泊発電所3号炉 設置許可基準規則等への適合状況について

第9条（溢水による損傷の防止等）

（審査会合における指摘事項回答）

令和5年4月28日
北海道電力株式会社

図1 地震時の隔離操作時におけるアクセス通路 (例)
(パトロールによる漏えい箇所特定後の移動ルートを抜粋)

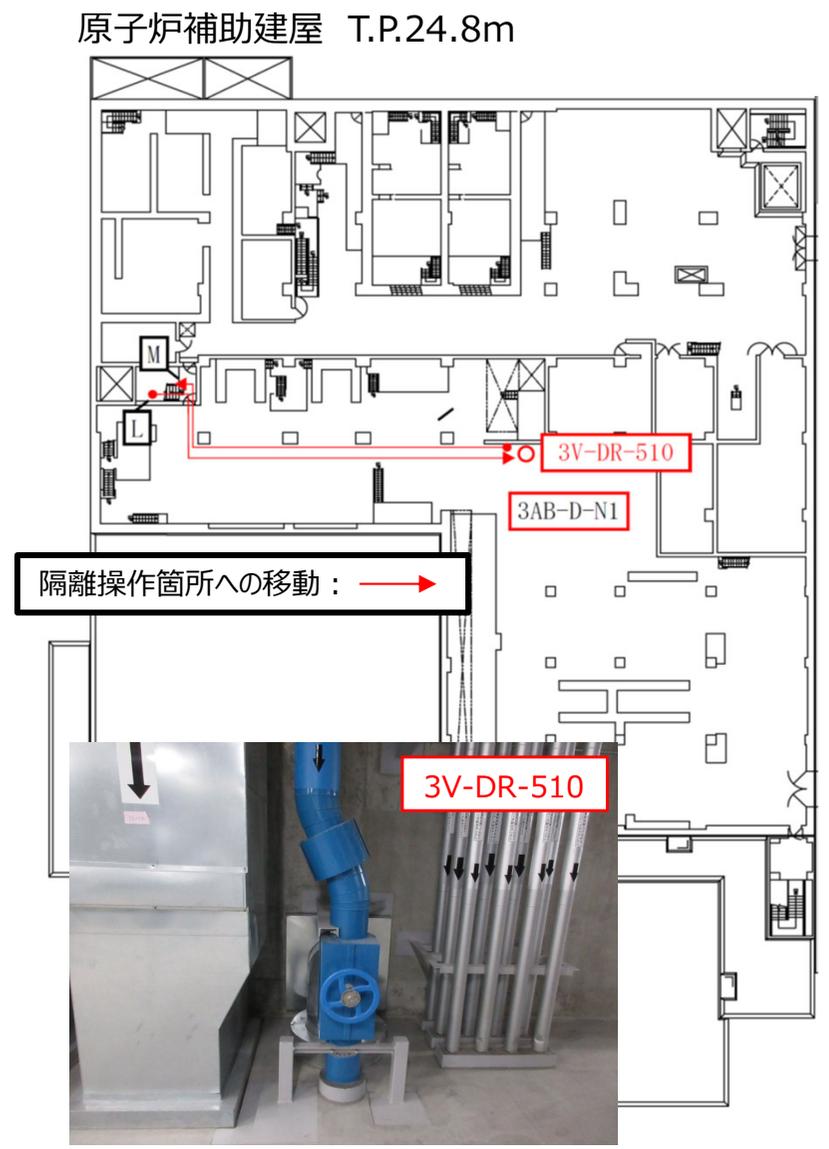
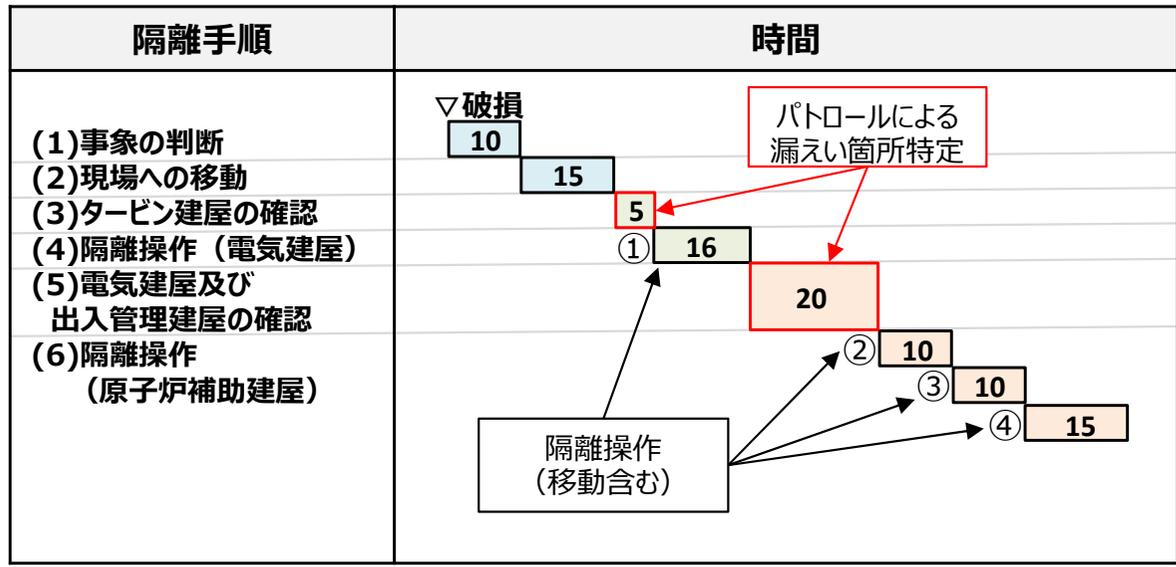
【指摘事項（令和5年2月28日第1118回審査会合）】① 230228-01

地震起因の溢水量評価における漏えい停止の時間設定について、運転員が漏えいを検知し、手動操作により漏えいを停止するまでの時間を保守的に設定している。そのため、隔離対象とする機器を整理した上で、内部溢水影響評価ガイドに示されている「運転員が現場パトロールにて漏えい箇所を特定し、隔離操作を実施する場合には、現場への移動時間、漏えい箇所特定に要する時間及び隔離操作時間を適切に考慮し」の各時間の設定根拠を説明すること。

- 隔離対象機器について
 - 泊3号炉では、地震起因による溢水量低減のため、防護対象設備が設置される原子炉建屋、原子炉補助建屋及び循環水ポンプ建屋内の隔離操作を伴う系統機器については、基準地震動に対する耐震性を確保する方針としている。
 - 防護対象設備が設置される建屋に隣接するタービン建屋、電気建屋及び出入管理建屋においては、耐震B,Cクラス機器の破損により生じる溢水が、防護対象設備が設置される建屋内へ伝播することを防止するため、運転員の手動隔離操作により漏えいを停止する方針としている。
 - 耐震B,Cクラス機器のうち、運転員の手動による漏えい停止を期待する系統（隔離対象系統）を次頁の表1に示す。
- 隔離操作に必要な時間の設定について
 - 運転員による手動操作により漏えい停止するまでの時間は、以下の保守性を考慮し設定している。
 - ✓ 地震発生後の事象の判断時間として10分を設定
 - ✓ パトロールによる漏えい箇所の特定及び隔離操作に要する時間は、想定される溢水水位よりも高い水位を想定した場合の歩行速度を用いて移動時間を算出
 - ✓ 現場への移動時間は実測定時間に対して保守性を考慮
 - 運転員の手動隔離操作による隔離完了までの時間を次頁の表2に示す。

隔離対象系統	溢水が発生する建屋	隔離操作を行う建屋	隔離時間
①	循環水系統 (循環水管伸縮継手)	タービン建屋	電気建屋	46分
②	原子炉補給水系統 (脱塩水)	電気建屋, 出入管理建屋	原子炉補助 建屋	76分
③	飲料水系統			86分
④	水消火系統			101分

図2 大型屋外タンクの配置図

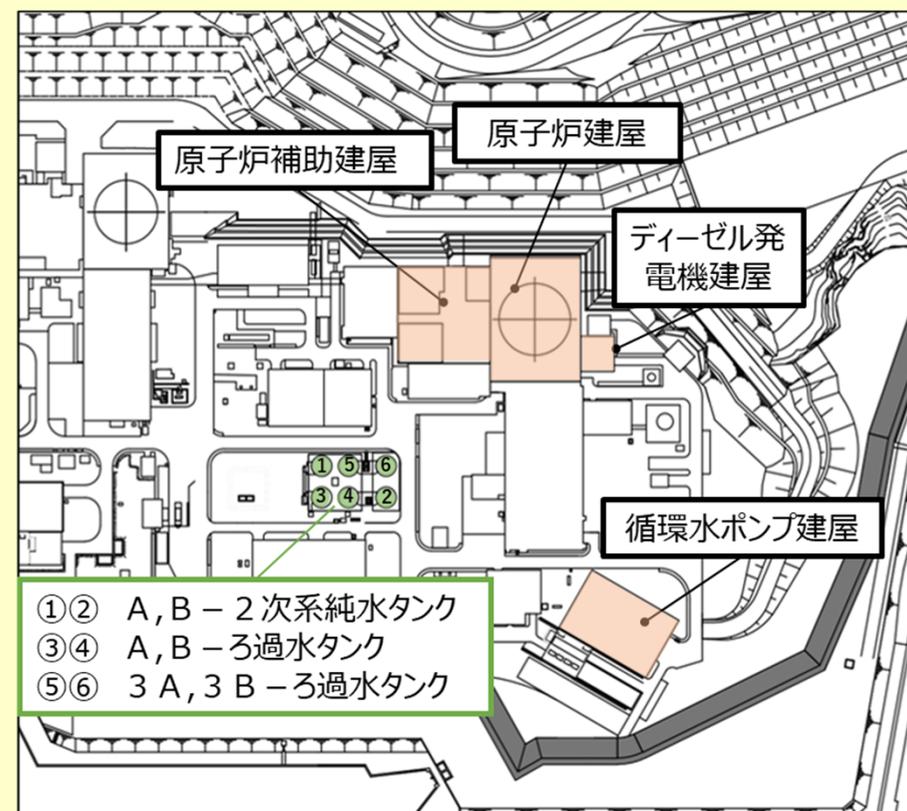
【指摘事項（令和5年2月28日第1118回審査会合）】② 230228-02

屋外タンクの耐震性について、タンク本体は基準地震動に対して耐震性を確保するものの、接続配管については耐震性を確保しない方針で検討することとしており、これは、泊3号炉の特徴的な設計であることから、当該設計を採用した理由も含めて今後、評価結果を説明すること。

- 当該設計を採用した理由について
 - ・容量が1,000m³を超える大型の屋外タンク6基については、防護対象設備が設置される原子炉建屋及び原子炉補助建屋に近接しているため、地震によりタンク本体が損壊した場合、タンク保有水量が瞬時に敷地に流出し、局所的な水位上昇により防護対象設備が設置される建屋に溢水が流入するおそれがある。
 - ・以上を踏まえ、大型タンクの本体は基準地震動に対する耐震性を確保している。
- 屋外タンクからの溢水評価条件
 - ・タンク接続配管については、基準地震動に対する耐震性確保が困難であることから、地震による完全全周破断を想定し、タンク保有水量全量の溢水を考慮している。
 - ・タンク接続配管からの溢水は、タンクの水頭に応じて流出流量が低下するものとして評価しており、過渡的な水位変化を考慮しても、屋外タンクからの溢水が防護対象設備が設置される建屋に流入しないことを確認している。（女川2号炉と同様）
 - ・評価結果を次頁に示す。
